CIRCULAR SIN CONSULTA Nº 2

Expediente Nº **1630472 /2012**

OBRA: "CAMINO DE SIRGA – ETAPA II – FORESTACION RIACHUELO ENTRE AV. SAENZ Y AV. VIEYTES"

Plano: Detalle Esquema de Calle adoquinada

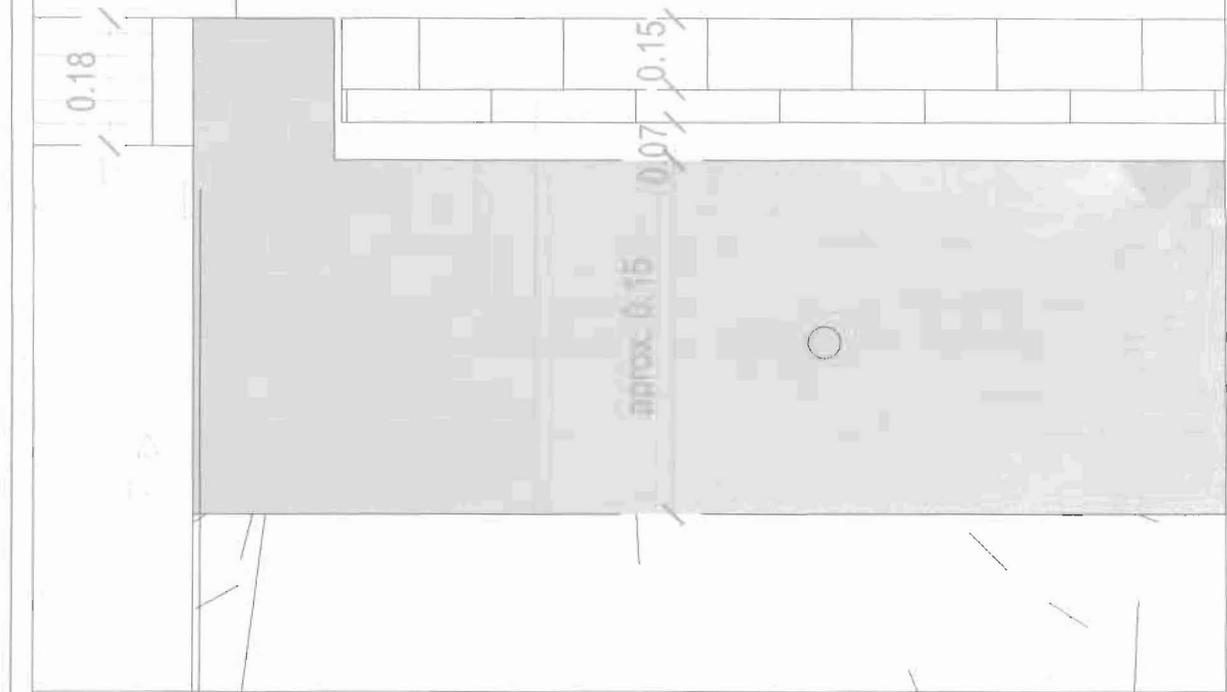
1. Se emite la presente circular a efectos de modificar el ítem 3.4.5 del PET , y todo aquel el cual indica la provisión y colocación de Granitullo 10cm , por "colocación de adoquín de granito de 15cm x 20cm x 10 cm" el que será provisto por el GCBA.
2. Se deberá tener en cuenta en la cotización de los señores oferentes que en los ítems 4.5, 4.13, 4.20, 4.27, 4.40 del Presupuesto Oficial y en sus respectivos análisis de precios que deben acompañar a la oferta, se deberán ver reflejados los valores de colocación, flete y acarreo de los adoquines, no así el valor del adoquín en si mismo, que como se menciona anteriormente será provisto por el GCBA.
3. Se adjunta el Plano D 14 *Detalle esquema de Calle adoquinada.*

Adoquin de Granito 10cmx 15cmx20cm  
Provisto por GCBA
